# SPARC® Enterprise M4000/M5000サーバ プロダクトノート

XCP 1060 版

# SPARC Enterprise M4000/M5000 サーバ プロダクトノート

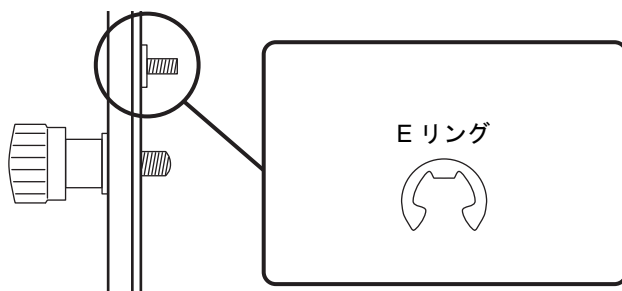
M4000およびM5000サーバを19インチラックに搭載する場合、装置をラック奥まで挿入したときに、ベゼル固定用ナットがラック柱に干渉して、正しく固定できないことがあります。

このような場合、ベゼルを固定しているナットとリングをEリングに交換してください。

1. 干渉するベゼル固定用ナットとリングを装置から外します。

2. 外したナットとリングの代わりに、ラックキットに添付されているEリングを取り付けます。

3. 装置をラックの奥まで挿入し、固定します。
